Opinia Nr 008806

zarynków przeprowadzonych oględzin - ekspertyzy urządzeń grzewczo-kominowych

w budynku przy ul. Świdnicka nr 65/5 w Wałbrzychu
dotycząca urządzeń grzewczo-kominowych używanych przez MTB Sp. z o.o.
BOVI - Podgórne

Opinia Nr 008805

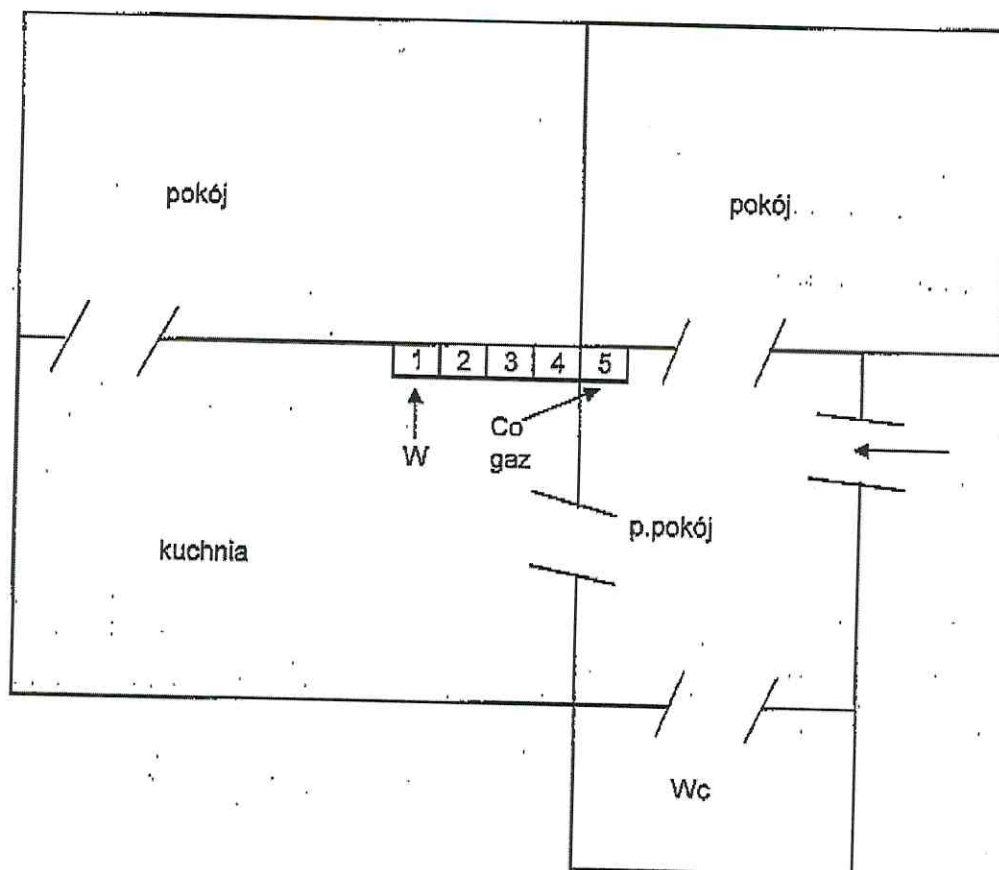
Kocioł gazowy 2 rzemk. komora spalająca
(kondensat) podłączony do 5
Wydłuska wykonana kuchnia przed m 1

Alternatywa: Do przewodu w 5 po
zdemontowaniu wlotu kominowego f 100 mm
można podłączyć kocioł na paliwo stałe.
Wykonac przewód dla kotła węglowego.

Inne uwagi: Kocioł gazowy podłączony zgodnie z wymogami
producenta.

Opis 08805

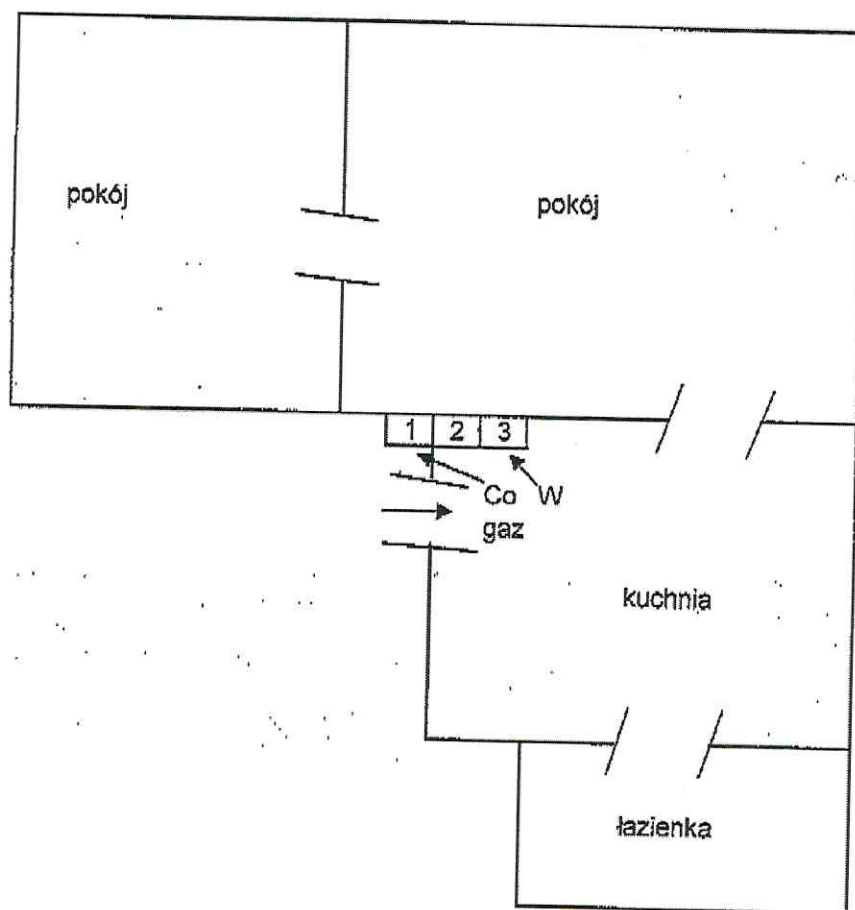
Kocioł gazowy z zamk. komorą spalania
(kondens.) podłączony do przewodu m 1
Wentylacja hybrydowa faktyczna do przew. m 3.

Alternatywa: Do przewodu m 1 można
podłączyć kocioł na paliwo stałe.

Inne uwagi: Kocioł gazowy podłączony zgodnie z wymogami
producenta.
